## Kübert Landschaftsarchitektur, München

### Beurteilung

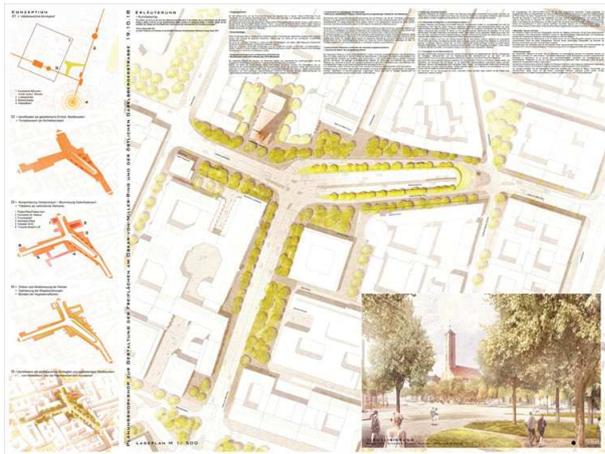
Dieser Entwurf wird vom Beurteilungsgremium als in sich konsequentes Konzept mit dezidierten Raumsetzungen durch die gewählten Gehölze gewürdigt. Nach intensiver Diskussion im Detail werden allerdings auch Bedenken und Kritik in der Gesamtbeurteilung sichtbar, so dass der Entwurf nicht für die weitere Planung empfohlen wird.

Kritische Entwurfselemente:

- Der strenge Entwurf schafft mit den eher kargen Gestaltungselementen für den Aufenthalt der Passanten kaum eine wohltuende Atmosphäre in diesem verkehrsbelasteten Stadtraum.
- In den Bereichen der bestehenden, erhaltenswerten Bäume werden lediglich Rasenflächen angelegt. Der Versiegelungsgrad ist mit den umfangreichen befestigten Flächen hoch.
- Die Umsäumung der Tunnelrampe mit den niedrigen Felsenbirnen (1,5m bis 3m Wuchshöhe) lässt den Blick frei von den oberen Stockwerken der Bebauung auf den stark belasteten Verkehr im Tunnelmund.
- Die Bepflanzbarkeit der östlichen Tunneldecke mit max. zulässigen 30cm Erddeckung ist für Felsenbirnen kaum gegeben.
